**2024\_CBS\_07369 OMV\_2023099789 K - dossier in beroep - aanvraag omgevingsvergunning voor het uitvoeren van een reconversieproject van wonen (woning Keizer Karelstraat) en kantoor (hoek Abeelstraat/Apostelhuizen) naar studentenhuisvesting, kantoren en reca + de exploitatie van kantoorruimtes en een wasbar - Abeelstraat, Apostelhuizen en Keizer Karelstraat, 9000 Gent - Ongunstig advies**

**Het college van burgemeester en schepenen geeft ongunstig advies**

Huidig **tweede advies** van het college van burgemeester en schepenen naar aanleiding van het administratief beroep op het dossier OMV\_2023099789, behandelt het aangepast voorstel in PIV 3. Het advies voegt volgende aanvullingen toe op de argumentatie in de collegebeslissing in eerste aanleg die in het huidige advies integraal bevestigd en hernomen wordt:

##### 1/ Bereikbaarheid en toegangen

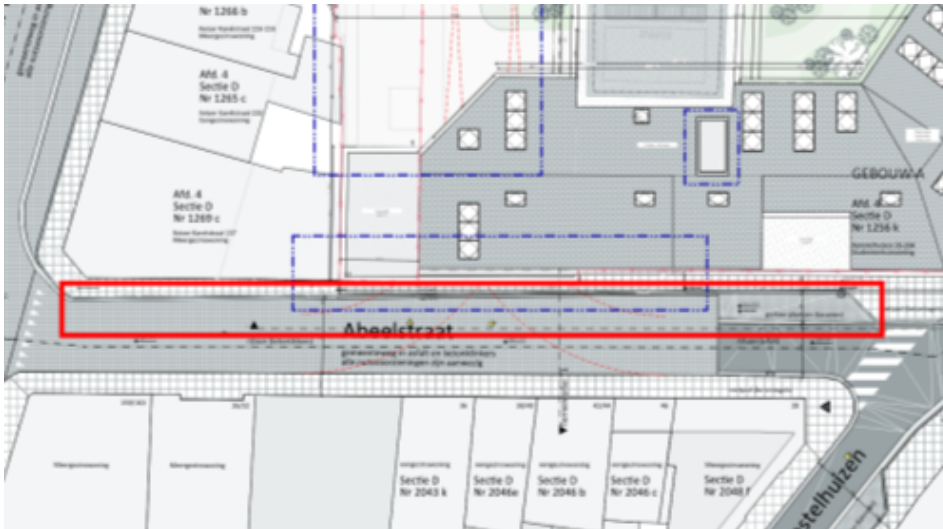
Het terrein is door zijn ligging in de Binnenstad uitstekend bereikbaar te voet en met de fiets. De Binnenstad is de laatste jaren onder andere door infrastructurele ingrepen en circulatiemaatregelen gevoelig wandel- en fietsvriendelijker geworden. **Het ontwerp van de aanvraag wordt m.b.t. de toegankelijkheid voor voetgangers en fietsers echter ongunstig beoordeeld.**

In tegenstelling tot de oorspronkelijke aanvraag (PIV 2), bevatten de huidige plannen wel voldoende fietsparkeerplaatsen. De fietsparkeerplaatsen zijn bovendien in overeenstemming met de stedelijke ontwerprichtlijnen en garanderen daardoor voldoende gebruikscomfort.

#### 1/ Bereikbaarheid en toegangen

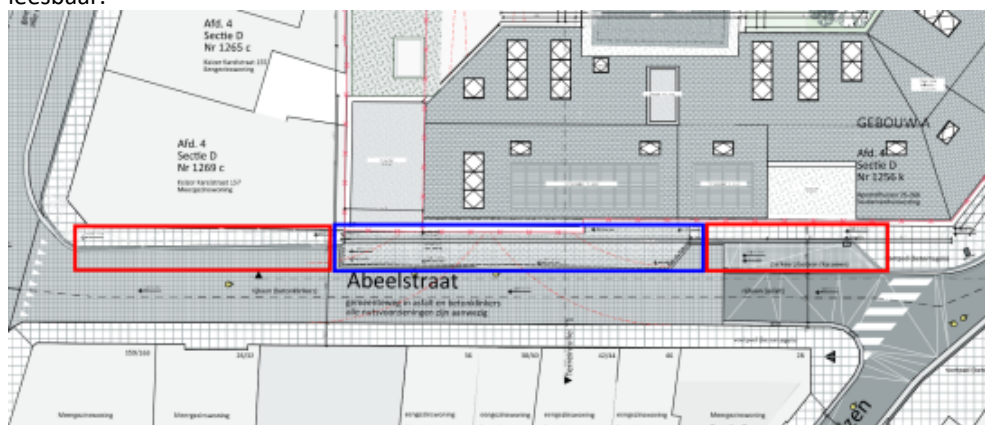
Om fietsgebruik aan te moedigen, moet een fietsenstalling voor langdurig stallen ook steeds veilig en afsluitbaar zijn. Dit betekent in deze aanvraag dat de fietsenstalling voor de student-bewoners en de werknemers van de kantoren toegewezen moet worden én moet kunnen afgesloten worden. Op de grondplannen worden alle badgedeuren in het project goed aangeduid, t.h.v. de fietsenstallingen staan deze echter niet getekend. Ook op de gevelaanzichten, en zelfs de renders in het dossiers, staat geen afsluiting getekend. De aanvraag voorziet bijgevolg geen afsluitbare fietsenstallingen. Alle gebruikers en bezoekers van de site kunnen vrij alle fietsenstaanplaatsen gebruiken: student-bewoners, werknemers kantoor, bezoekers studenten, bezoekers reca-zaak ... **Dit is niet kwalitatief en wordt ongunstig beoordeeld.**
